AYUNTAMIENTO DE  
PEDREZUELA

EXPEDIENTE:2.022/268	PARCELA:	REG. ENTRADA Nº:	FECHA: 2022_05_03
SOLICITANTE:	CORPORACIÓN MUNICIPAL		TELF:
SITUACIÓN:	VARIANTE A-1.		
ASUNTO:	INFORME SOLICITUD EJECUCIÓN ACCESO A-1.

**INFORME TÉCNICO**

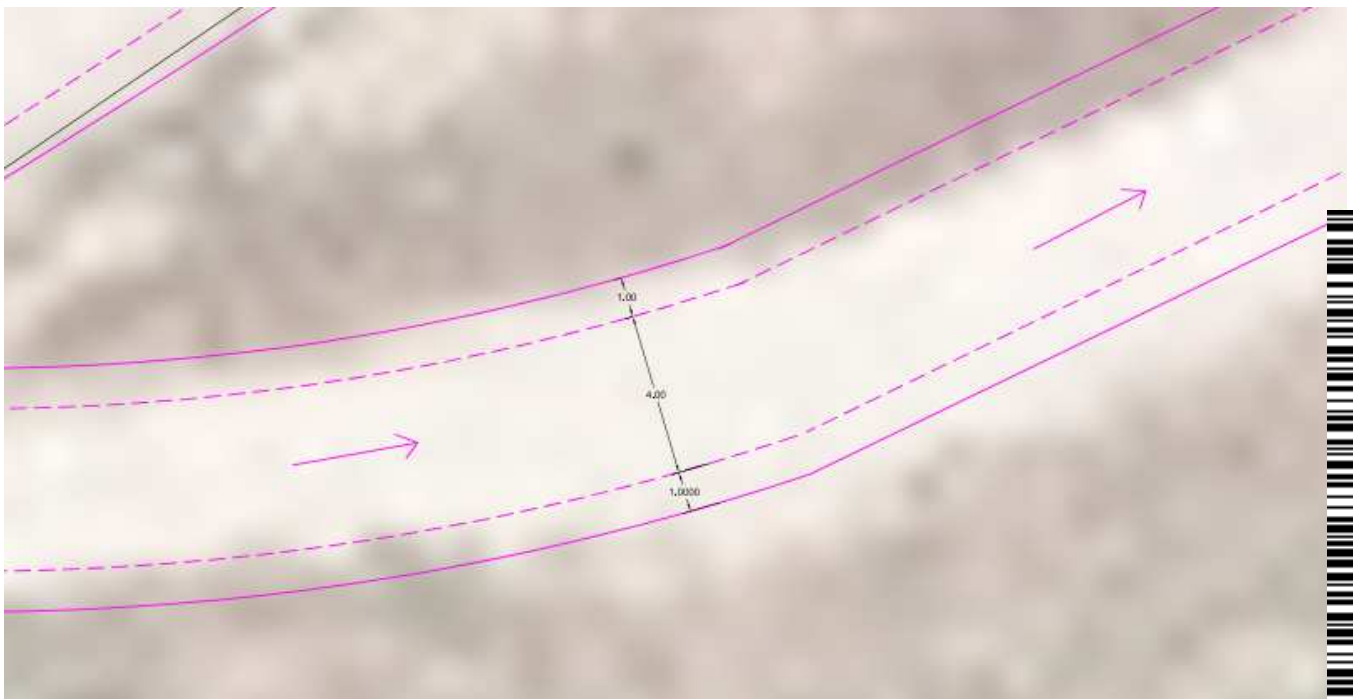
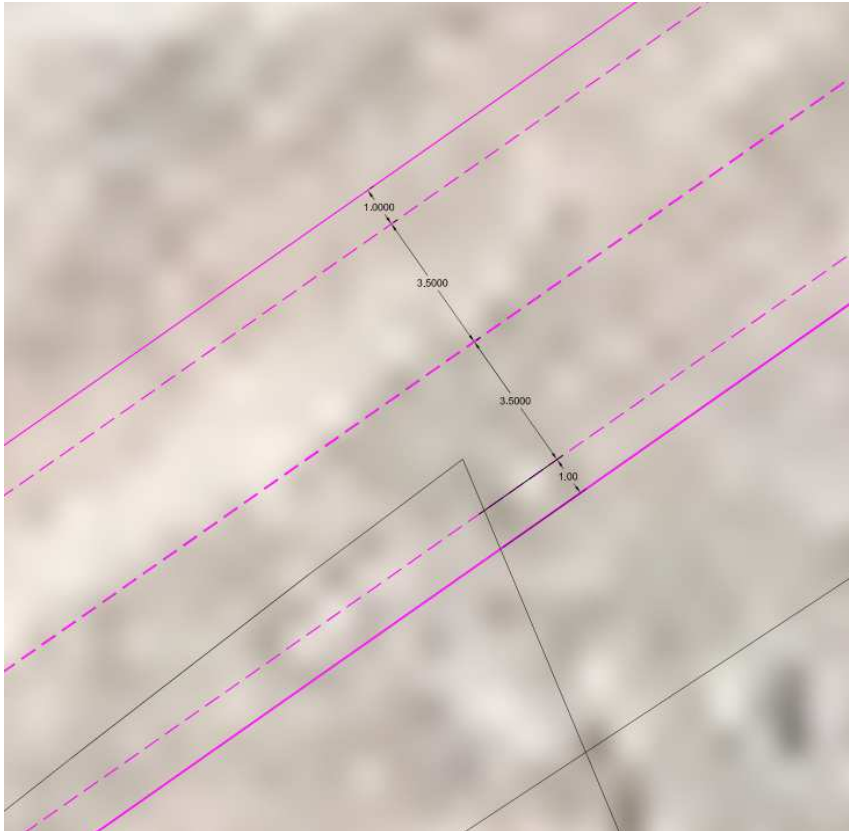
Se trataría de una carretera con dos carriles de circulación de 3.5 m de ancho y arcenes de 1 m cada uno que se complementarían con dos accesos unidireccionales de 4 m de ancho y 1 m de arcenes, en dirección Madrid.

El acceso se realiza a través de un puente existente con reducción de ancho de carriles a 3 m y de arcenes a 0.5 m ya a desarrollar en el municipio del Vellón.

1. **Informar favorablemente la ejecución del acceso solicitado así como la carretera/ vía de acceso ante la imposibilidad de que se duplicaran los carriles de salida de la actuación promovida por la DG de carreteras .**
